**Avis de la Mission Régionale d'Autorité environnementale  
Nouvelle-Aquitaine formulé à l'occasion de la présentation  
d'un projet de centrale photovoltaïque au sol à Aigre (16)**

n°MRAe 2023APNA187

dossier P-2023-14814

**Localisation du projet :** Commune de Aigre (16)  
**Maître(s) d'ouvrage(s) :** Société OXYNERGIE  
**Avis émis à la demande de l'Autorité décisionnaire :** Préfète de la Charente  
**En date du :** 4 octobre 2023  
**Dans le cadre de la procédure d'autorisation :** permis de construire  
L'Agence régionale de santé et la préfète de département au titre de ses attributions dans le domaine de l'environnement ayant été consultées.

Plan masse – extrait étude d'impact page 163.

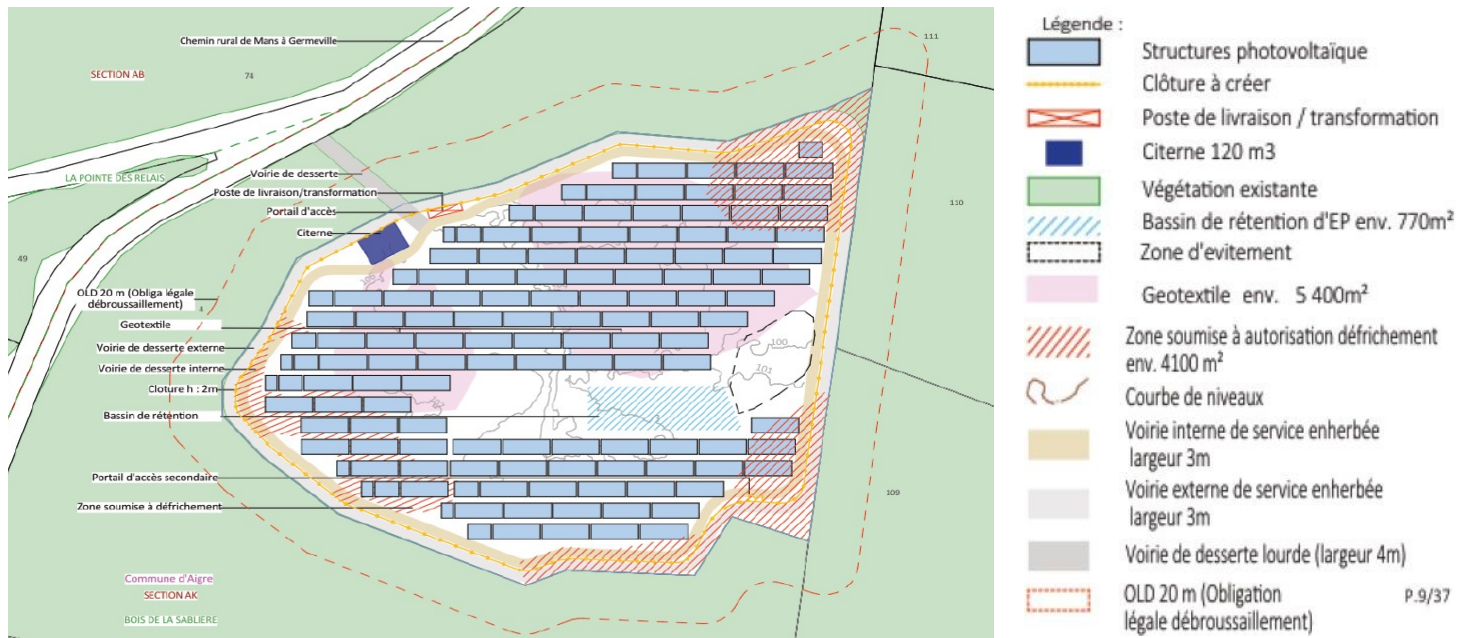
Le projet s'insère au sein du **massif boisé de la Faille et de la Sablière**. Il entraîne une augmentation du risque lié aux incendies de forêt et doit se conformer de façon très précise aux obligations légales de débroussaillage (OLD<sup>2</sup>). Le porteur de projet semble remettre en cause le dimensionnement requis de ces OLD (page 158 de l'étude d'impact) et **les prescriptions du SDIS mentionnées dans le dossier ne sont pas matériellement reproduites de façon précise dans les différentes cartographies du projet.**
